2º CADERNO PERGUNTAS/RESPOSTAS – CONCORRÊNCIA Nº 31/2023

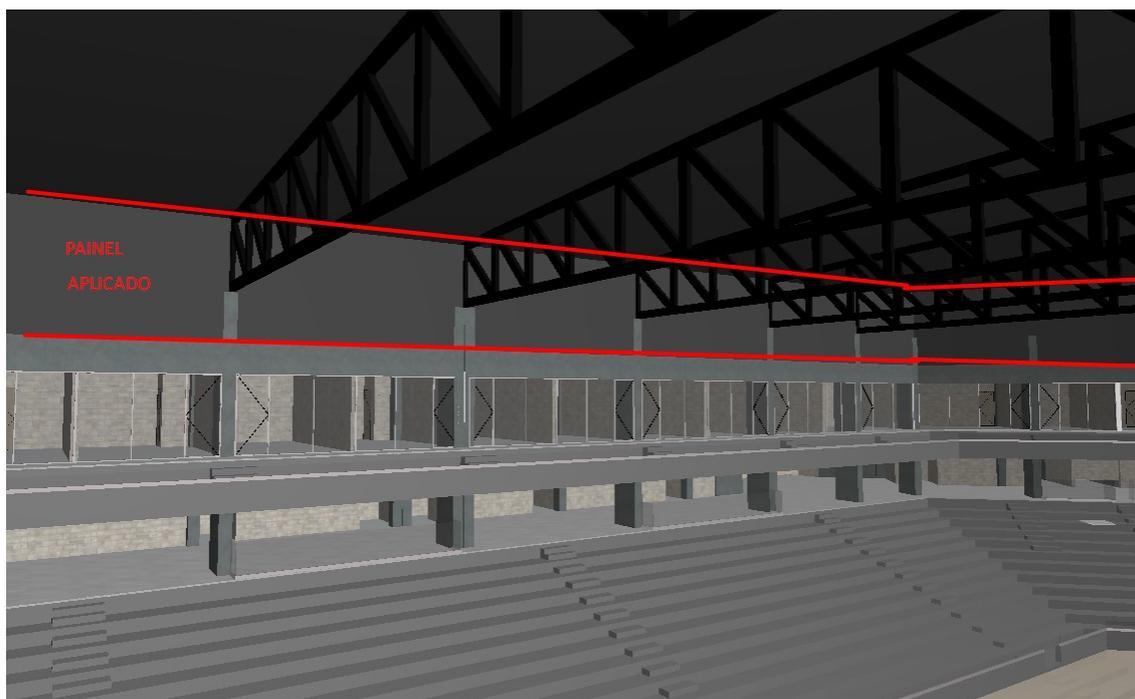
Questionamento 33- Não identificado em projeto o revestimento PAINEL ACÚSTICO APLICADO SOBRE PAREDE ACABADA. | PLACA: 1,20X0,60CM | COR DA SUPERFÍCIE DO PAINEL: ROCK | REFERÊNCIA: DECORSOUND, SONEX | ROCK que consta na planilha. Podem informar em que parte do projeto se localiza essa especificação?

Resposta: Está aplicado nas alvenarias acima dos camarotes, conforme demonstrado na imagem a seguir.
